Osservazione PRG n° 019	prot. 19422 del 03/06/2023	suddivisa in sub-osservazioni
Osservazione VAS n° 000	nei termini	n. 1
Proponente	Gioacchini Giovanna Gioacchini Elena Balzarini Laura	
Titolo:	Presentazione di osservazioni al piano urbanistico comunale (PUC) adottato dal Consiglio Comunale con delibera n.9 del 30/03/2023	
Individuazione catastale:	Fg. Mapp. Sub 62 53-73-74 /	
Individuazione toponomastica:	via Casone	
Individuazione da PRG	SOTTOZONA C5 – Ambiti di trasformazione guidata _Art. 12.5	
Elaborato di riferimento:	TAV. 15_Abbadia _S07

CODICE OSS.	7_ le osservazioni che modificano e/o integrano le schede di assetto (S) o gli ambiti di rigenerazione (R) e trasformazione coordinata (T)	
Sintesi osservazione/ sub-osservazioni:	1. L'osservazione chiede di rivalutare la metodologia di intervento urbanistico nel seguente modo: <ul style="list-style-type: none"> - Intervento delle aree di proprietà delle sottoscritte con un P. di C. convenzionato in modo da essere indipendenti negli interventi urbanistici ed eventuali accordi con la pubblica amministrazione quindi trasformare l'area da S-7 in zona B-3; - Spostamento del tracciato della strada di Piano Regolatore più vicino al g

AS1 MODIFICA SCHEDA S-07 - norme e indirizzi progettuali

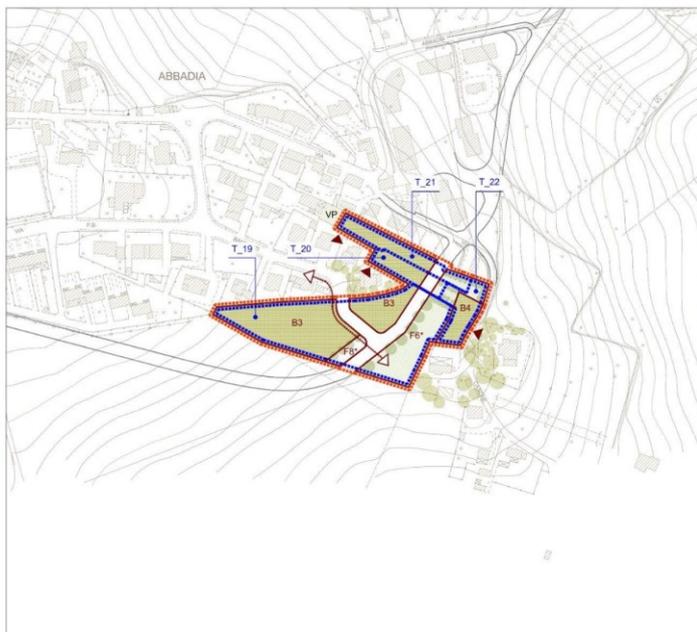
4.1 Obiettivi pubblici e modalità attuative:			
Sottozona B3: Intervento diretto convezionale con Schede T19- T20- T21- T22. L'intervento edilizio dovrà prevedere la cessione delle aree e la realizzazione (o monetizzazione) delle strade e delle aree individuate nel PDMC come F6 (area verde) e F8 (parcheggi). dotazioni aggiuntive: a) In fase di Convezioni/ Accordo pubblico privato dovranno essere realizzate o monetizzate opere pubbliche con riferimento agli obiettivi e finalità del Contributo di gestione art. 3 della Nta per: - realizzazione di tratti stradali e rotazione della viabilità inter quartiere di nuova previsione e servizio di Abitacolo e Orto Strazione (al fine di migliorare la qualità dell'ambiente urbano nei quartieri conosciuti e ridurre le congestioni dei flussi di traffico e potenziare la sicurezza urbana); - realizzazione di opere di ingegneria naturalistica e potenziamento delle dotazioni ambientali nelle aree verdi e aree agricole in prossimità delle aree infrastrutturali di nuova previsione; - opere di completamento della rete ciclo-pedonale di cui agli artt. 30 e 45 della Nta; b) Nelle aree verdi pubbliche e private dovranno essere previsti interventi di potenziamento delle dotazioni ambientali con riferimento agli indicatori qualitativi elaborato DG "Infrastrutture verdi e blu"; c) Dovranno essere sempre verificate le prescrizioni e gli indici di cui al titolo II della Nta.

1 NORME DI ZONA di cui alla Nta di PIANO:			
Art. 11.3 Nta	Zona B3	Zona per il Completamento della forma urbana	
Art. 11.4 Nta	Zona B4	Zona di ristrutturazione e salvaguardia	
Art. 27 Nta	Zona F6	Zona per aree verdi attrezzate	
Art. 29 Nta	Zona F8	Zona per la sosta e parcheggi	
2 NORME SPECIFICHE SCHEDA 07:			
TAB. 1 PARAMETRI URBANISTICI SPECIFICI:			
	Ambito T_19	Ambiti di intervento coordinato_Vedi Tav. AS2	
Art. 33 Nta	Ambito T_20	Ambiti di intervento coordinato_Vedi Tav. AS2	
	Ambito T_21	Ambiti di intervento coordinato_Vedi Tav. AS2	
	Ambito T_22	Ambiti di intervento coordinato_Vedi Tav. AS2	
TAB. 2 IND. urbanistici e aree di compensazione ambientali:			
Art. 27.28 Nta	Zona F6/F7	Area Verde	2,740 m ²
Art. 29 Nta	Zona F8	Parcheggi	310 m ²
TAB. 3 INDICE PEREQUATIVO:			
Art. 12.5 Nta	IP indice perequativo	-	mq/mq
TAB. 4 PRESCRIZIONI SPECIFICHE:
